Zum Gutachten von Prof. Dr. W. Lambert (Stuttgart) über die Vorschläge zu unterirdischen Schnellstrassenbahnen in Zürich

Zum Gutachten von Prof. Dr. W. Lambert (Stuttgart) über die Vorschläge zu unterirdischen Schnellstrassenbahnen in Zürich

Von K. Fiedler, a. Bahningenieur der Städt. Strassenbahn Zürich

Bild 2. Netzvorschlag
VEZ 4a. Zahlen und
Buchstaben = Linien-
bezeichnungen

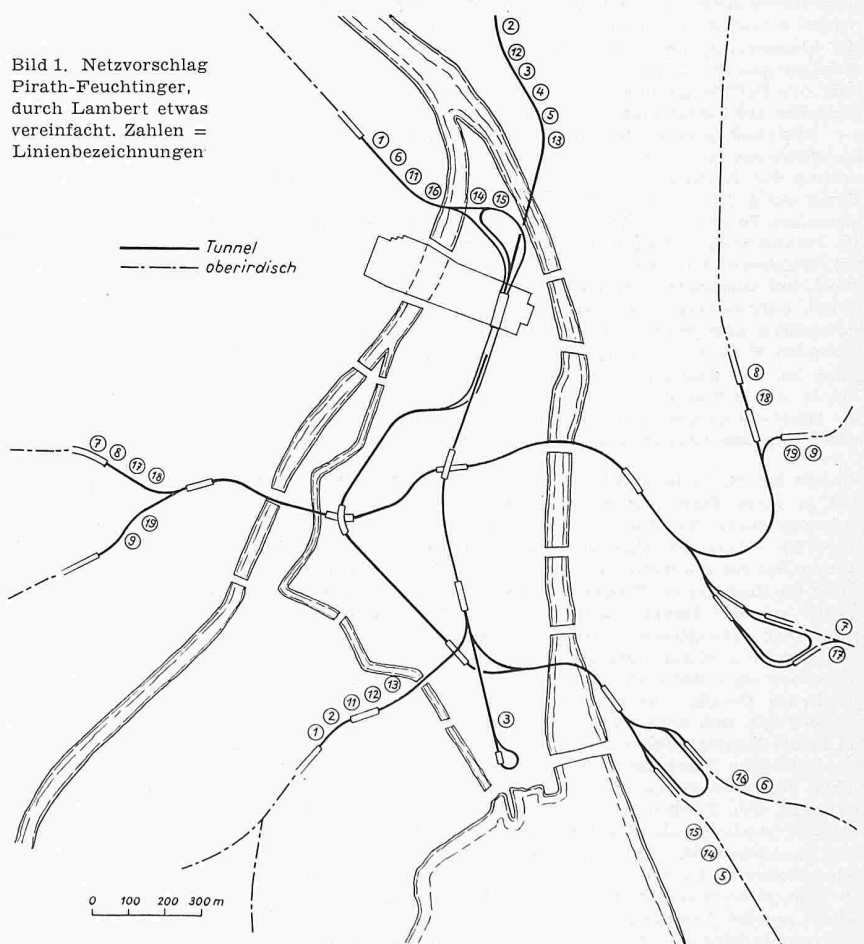
Der Verkehrswert der beiden Netzvorschläge wurde hinsichtlich des Grades der Bequemlichkeit (Umsteigehäufigkeit) und nach der Reisezeit untersucht. Das Zwischenergebnis lautet, dass das VBZ-Netz weniger Umsteigen erfordert, während hinsichtlich der Reisezeit P/F besser abschneidet, sogar trotz des vermehrten Umsteigens. Zusammenfassend stellt Prof. Lambert fest, dass die Verkehrsbedürfnisse zugunsten des VBZ-Vorschlags sprechen.

Beim Vergleichen der beiden unveränderten Netzvor schläge war sofort klar, dass das VBZ-Netz demjenigen von P/F deutlich überlegen ist, da es grundsätzlich schienengleiche Kreuzungen, die von vornherein jeden «schnellbahnartigen» Betrieb ausschliessen, vermeidet. P/F nehmen solche aber häufig hin, vermutlich, um den besonders tiefen Lagen auszuweichen. Der Gutachter hat auch bei P/F durchgehend Ueberwerfungen eingeführt und bei beiden Netzen höchstens 6 Linien je Spur zugelassen (P/F nahm 8 nach Oerlikon an) und liess den viergleisigen Ausbau der VBZ zwischen Sihlporte und deren Nachbarstationen ausser acht. Unter diesen Voraussetzungen kommt er zum Schluss, dass hinsichtlich reiner Fahrzeit (mit Stauzuschlägen in den Stationen und zur Berücksichtigung der Störungen vom Oberflächenverkehr) das Netz P/F günstiger sei als das VBZ. Zur Hauptsache sind daran die von den VBZ vorgesehenen Verzweigungen mit ver langsamer Fahrt und höheren Stauzuschlägen schuld, die aber die bisherigen günstigen Linienführungen und die Verminderung des Umsteigens ermöglichen. Die betrieblichen Vorteile lassen sich zahlenmässig nicht erfassen, sind aber kostenmässig von Bedeutung und erleichtern den oft vorkommenden Massenverkehr nach bestimmten Orten. Das Platzangebot hält Lambert bei beiden Netzen für annähernd gleich unter Berücksichtigung der vorgesehenen ergänzenden Buslinien. Hiezu sei bemerkt, dass der grosse Stationsabstand Hauptbahnhof-Schaffhauserplatz und von dort bis Allenmoosstrasse eine sehr stark benützte Buslinie erheischt, die die Strassen des Stadtkerns höchst unerwünscht belasten würde.

Ein Punkt verlangt noch einen besondern Hinweis. P/F sehen zwei Linien — Lambert unterdrückt eine — durch die Bahnhofstrasse bis zum Bürkliplatz mit Wendeschleife dort vor, während dieser Ast im VBZ-Netz fehlt und die wichtige Schiffsstation nur über Bellevue und mit der als Ersatz für die Linie 9 geplanten Buslinie erreichbar wäre. Der Grund dafür liegt in der Erklärung des Tiefbauamtes, dass eine Unterfahung der Limmat in der Nähe der Quaibrücke wegen des besonders schlechten Baugrundes unmöglich sei. Nur deshalb liessen die VBZ die einzig vernünftige Tunnelführung Bahnhofstrasse — Bürkliplatz — Bellevue — Rämistrasse — Oberstrass bzw. Fluntern fallen. Diese ist aber für den guten Anschluss der Oststadt so wichtig, dass Bauschwierigkeiten nicht ausschlaggebend sein dürfen. Wenn schon ein Tunnelnetz von 12 km Länge in Erwägung gezogen wird, spielen die Mehrkosten für eine besonders schwierige Flussunterfahung keine Rolle mehr. Anderwärts ist man solcher Hindernisse auch Herr geworden.

Bild 3. Netzvorschlag
Lambert. Zahlen =
Anzahl Linien

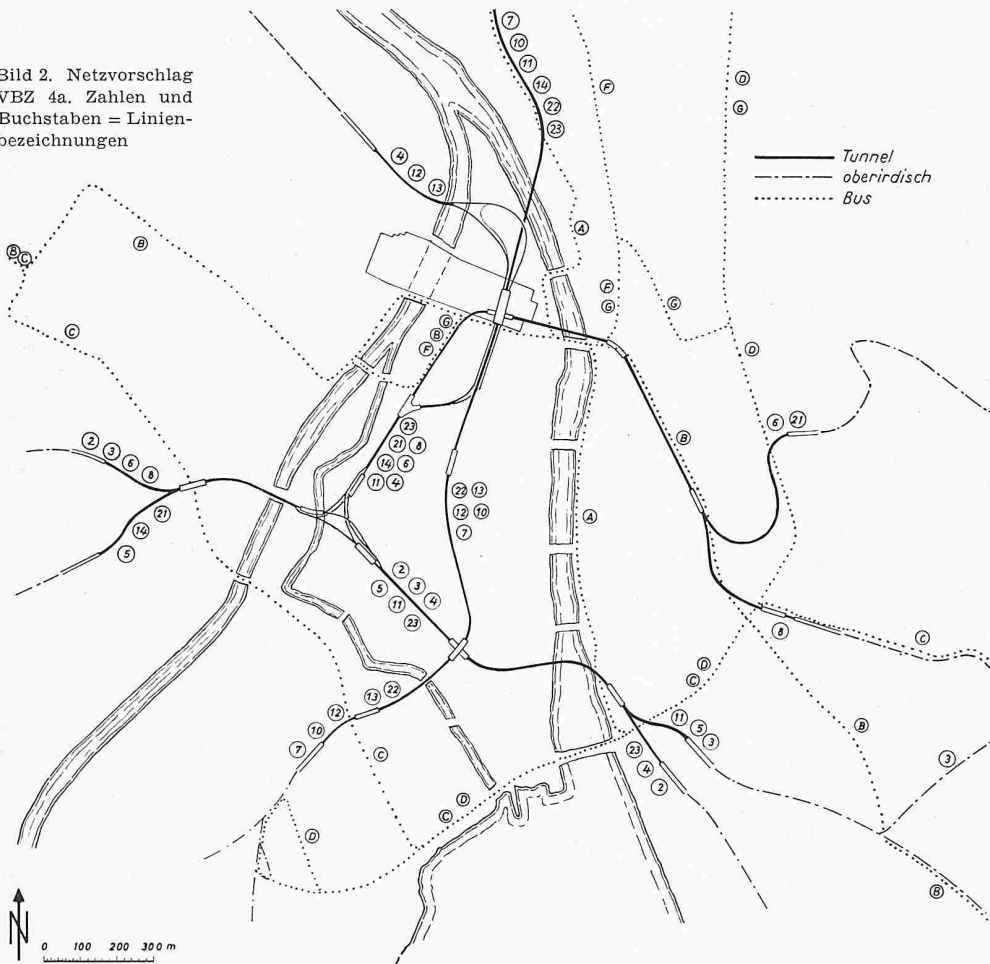
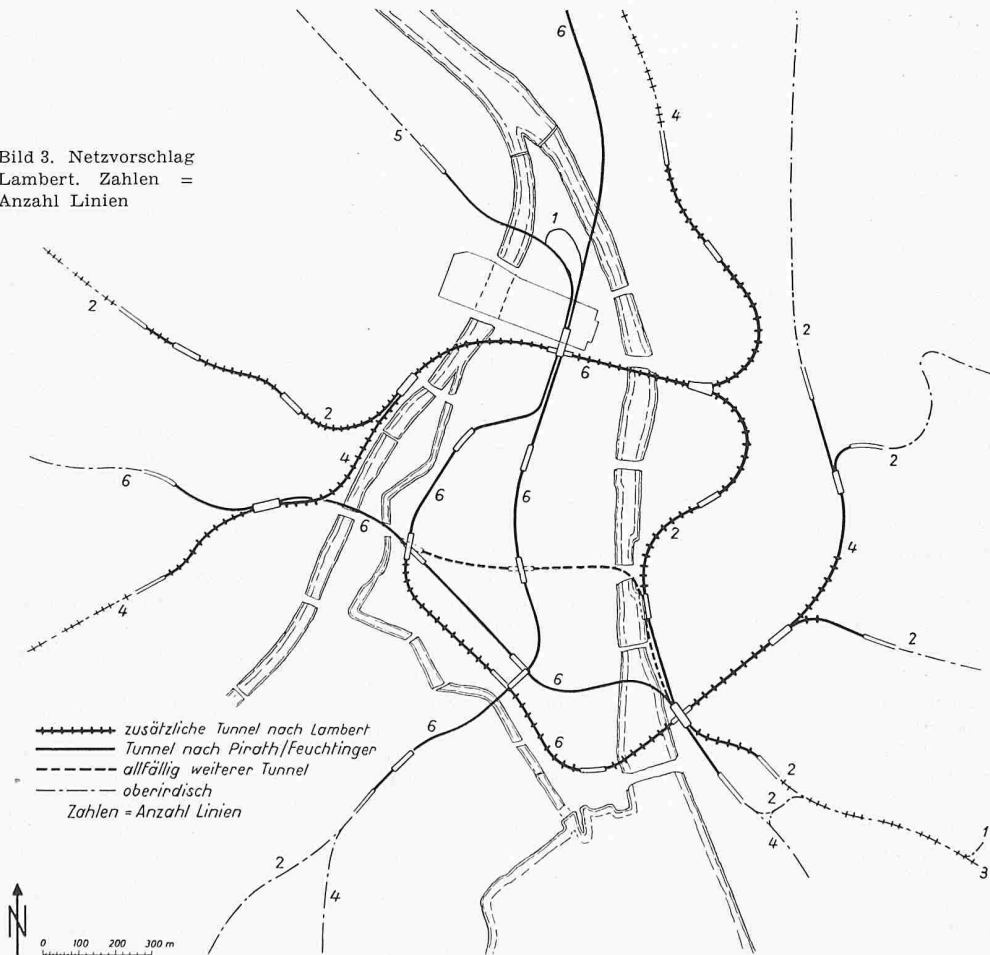
Da aber weder der eine noch der andere Vorschlag in verkehrlicher wie betrieblicher Hinsicht voll zu befriedigen vermöge, untersucht der Gutachter zum Schluss Verbesserungen durch Netzausbau (Bild 3) und schlägt neue Tunnelverbindungen vom Hardplatz über Kasernenquai-Hauptbahnhof-Central nach der Weinberg-Hofwiesenstrasse und nach dem Limmatquai-Bellevue vor. Dazu empfiehlt er einen Tunnel Sihlporte-Talstrasse-Bürkliplatz-Bellevue-Heimplatz für die Richtungen Oberstrass und Fluntern, allenfalls noch Sihlporte-Augustinergasse-Rathaus-Bellevue. Wegfallen würde dann bei P/F Rennweg-Heimplatz, bei VBZ Central-Zähringer-Heimplatz und Platte. Damit wird aber grundsätzlich nichts anderes skizziert als der viergleisige Ausbau VBZ Stauffacher-Sihlporte-Löwenplatz und der auf Einspruch des Tiefbauamtes abgelehnte Tunnel Paradeplatz-Bürkliplatz-

Bellevue. Die Länge des Tunnelnetzes erreicht so 16 km statt 12 km, die mögliche Linienzahl wird unter Verzicht auf Verflechtungen von 18 bei P/F und 15 der VBZ auf 24 erhöht. Dadurch sollen die vorgesehenen innerstädtischen Buslinien ganz entfallen (was aber in Richtung Oerlikon wegen der zu grossen Stationsabstände unmöglich wäre) und auch die zukünftigen Verkehrsbedürfnisse befriedigt werden können. Diese schätzt Lambert bei einer Einwohnerzahl von höchstens 591 440 nach Zonenplan 1955 auf 240 000 zusätzliche Fahrten täglich = 80 Mio im Jahr mehr als 1952 mit 420 000 Tagesfahrern, also gut 50 % Zunahme.

13. Es wird ein Vorschlag für einen Netzausbau zur Diskussion gestellt, der den schnellbahnartigen Betrieb P/F mit den Direktverbindungen VBZ verbindet.
